Oggetto: Art. 18 della l.r. 40/1998 - Artt. 23 e ss., d.lgs. 152/2006. Valutazione di impatto ambientale di competenza statale inerente il progetto: "Valutazione di Impatto Ambientale ai sensi dell'art. 23 del decreto legislativo 152/2006 e ss.mm.ii. Autostrada A33 Asti-Cuneo. Tronco II A21 (Asti est) - A6 (Marene) - Lotto 6 Roddi-Diga Enel - Stralcio A e Piano di utilizzo terre ai sensi dell'art. 9 D.P.R. 120/2017. Pos. 2021-134/PAR. **Trasmissione D.G.R. n. 12-4465 del 29.12.2021**

D.G.R. n. 12 - 4465

Art. 18 della L.R. 40/1998 - artt. 23 e ss. del D.Lgs. 152/2006 e ss.mm.ii.. Valutazione di impatto ambientale di competenza nazionale del progetto: "Autostrada A33 Asti-Cuneo. Tronco II A21 (Asti est) - A6 (Marene) - Lotto 6 Roddi-Diga Enel - Stralcio A e Piano di utilizzo terre ai sensi dell'art. 9 D.P.R. 120/2017".

ALLEGATO 1

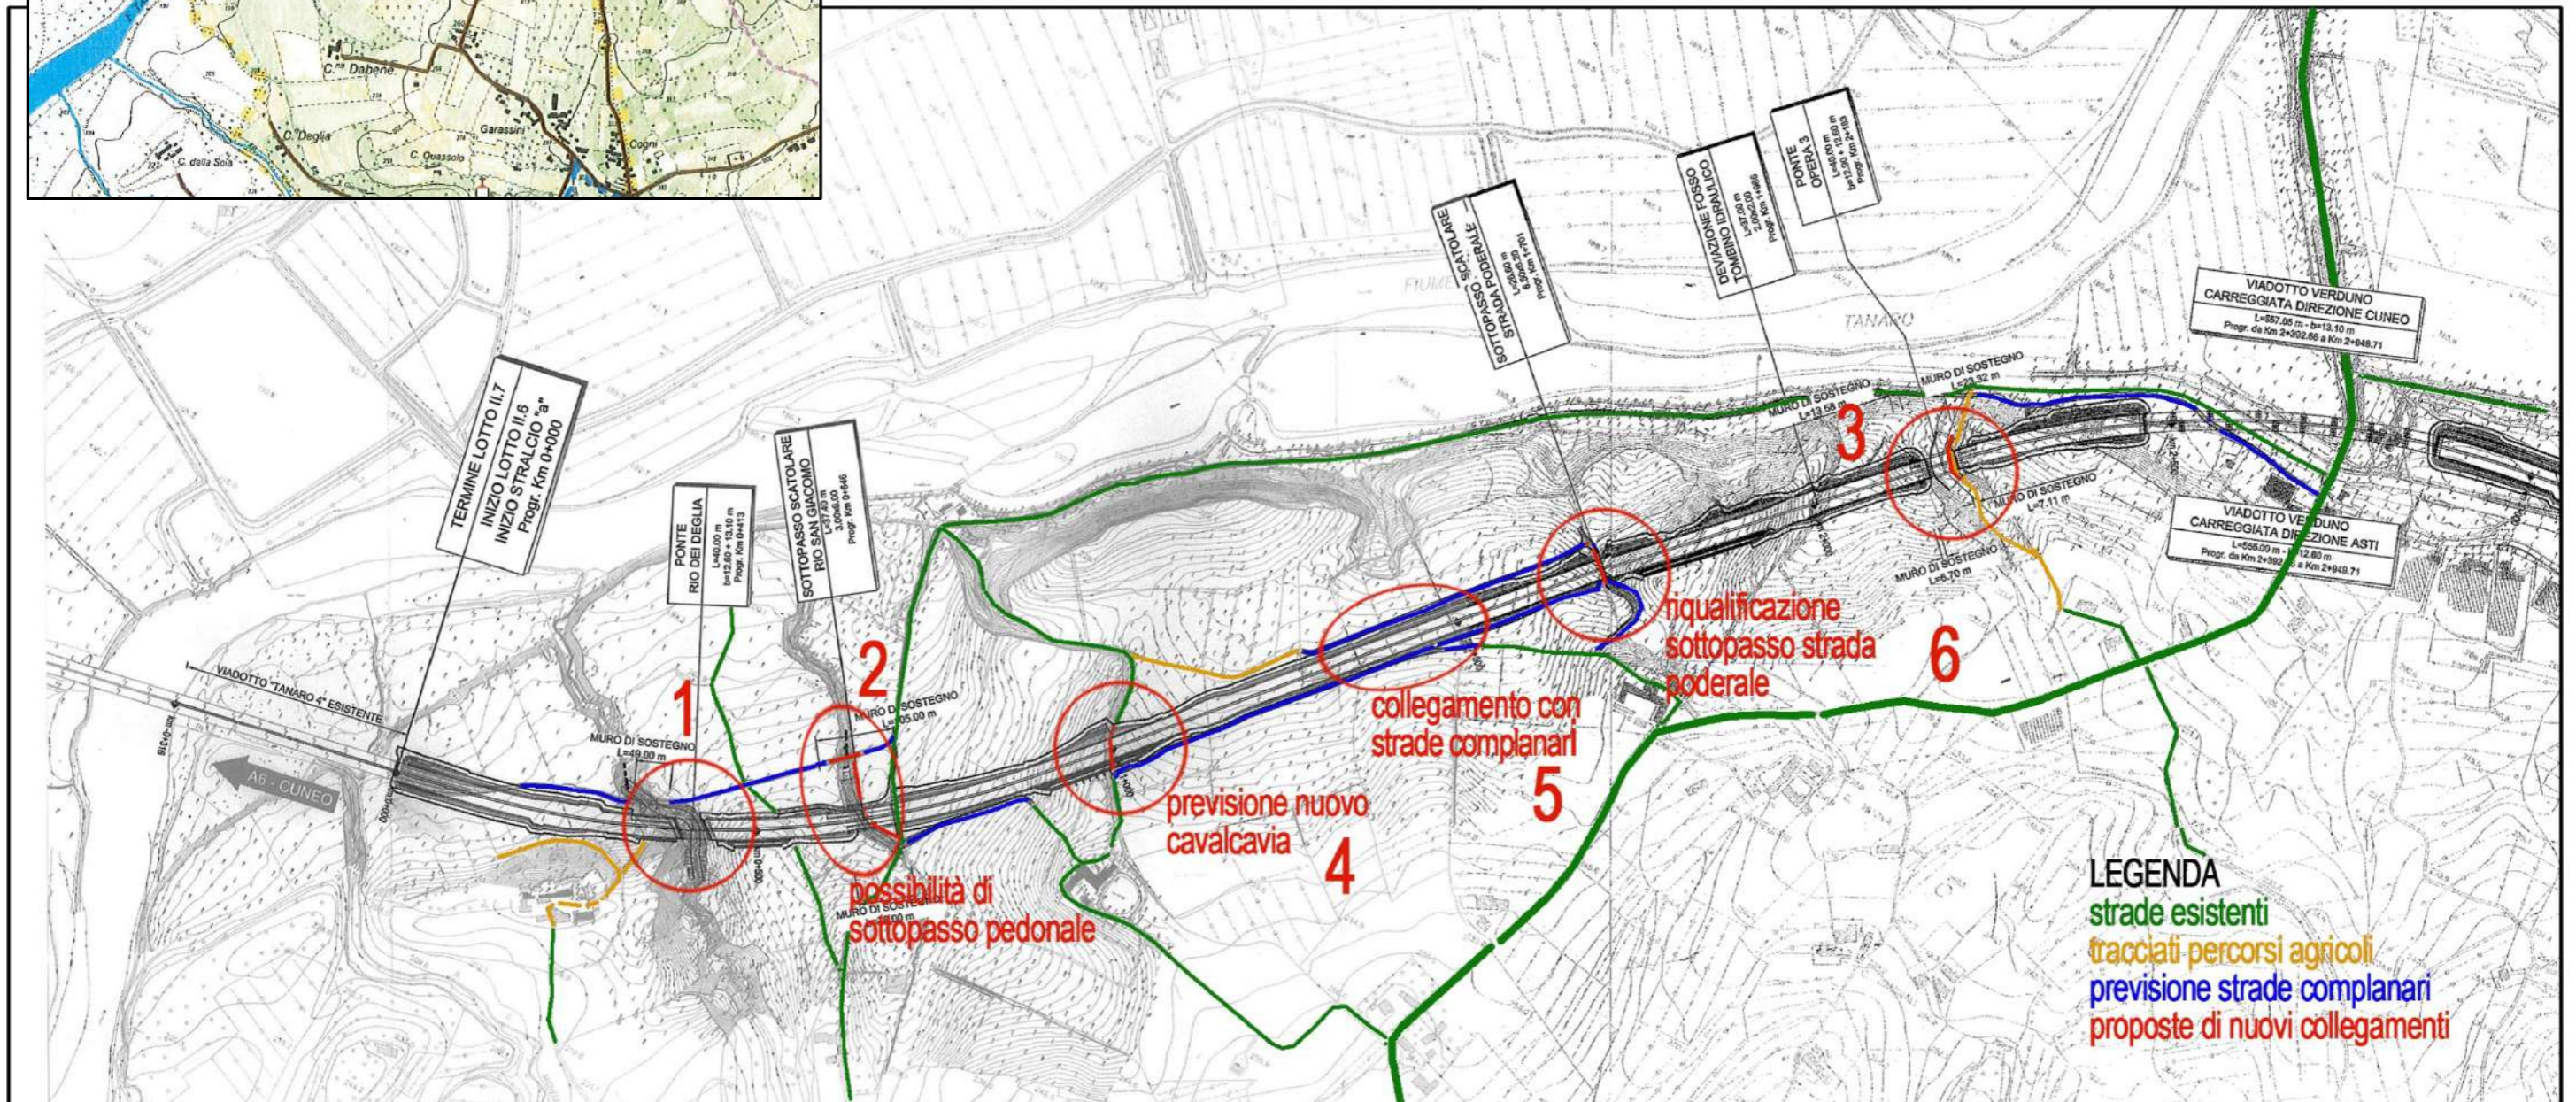
Criticità 4: attraversamento in trincea del promontorio di Cascina Dabbene. La zona è interessata da una piana, tra collina e fiume, di prati e pascoli, funzionale ad una esistente azienda di allevamento di capi di razza bovina autoctona piemontese. La frammentazione mediana della piana compromette certamente l'attività dell'insediamento, tanto che in prima battuta si auspicherebbe una curvatura più accentuata del tracciato verso il margine in riva destra della fascia fluviale, mantenendo così una seppur limitata integrità del prato pascolo.

Se motivi tecnici di percorso non consentono una tale revisione, risulta alquanto indispensabile ripristinare una connessione territoriale "anche attraverso la realizzazione di eventuali brevi tratti di galleria artificiale, con sovrastante riporto di terreno e piantumazione di vegetazione autoctona che potrebbe contribuire anche alla formazione di ulteriori corridoi ecologici di collegamento tra l'ambito fluviale e quello collinare sovrastante oltre che alla mitigazione visiva dell'opera." E per quanto possibile abbattere l'inquinamento del traffico veicolare, in termini di acustica e qualità dell'aria.

Criticità 6: sottopasso scatolare strada poderale.

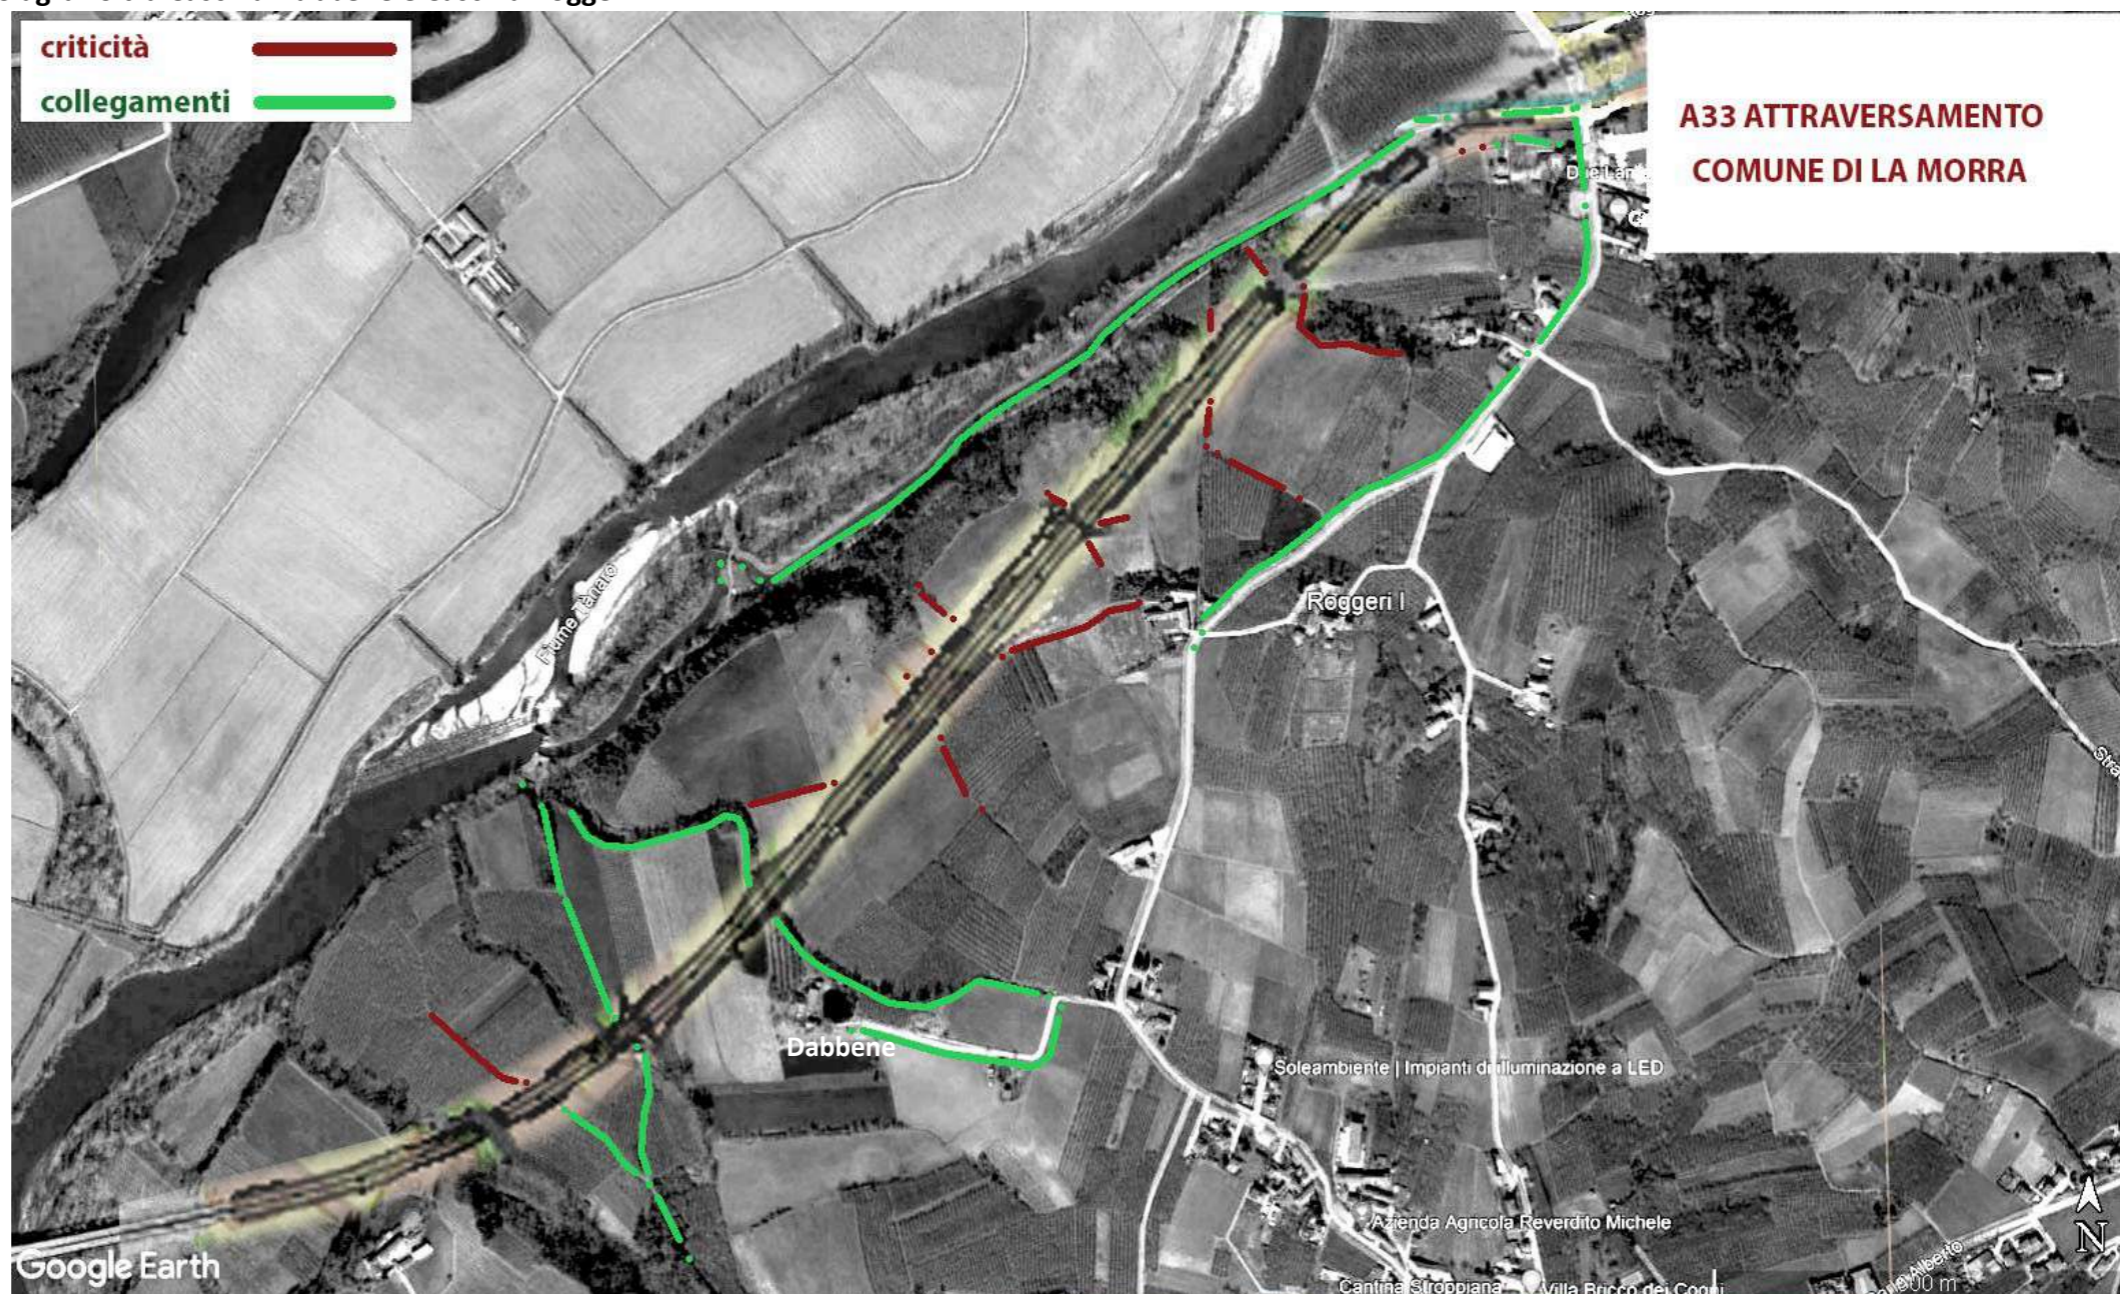
Non pare proprio opportuno che un sottopasso di una strada poderale, venga trattato in essenzialità di tipologia "scatolare". Risulta pertanto indispensabile che quest'opera non venga sottovalutata in senso progettuale qualitativo, ma che possa esprimere un varco di funzionalità rurale, almeno nelle compensazioni, che possa agevolare il passaggio per attività agricole o naturalistiche.
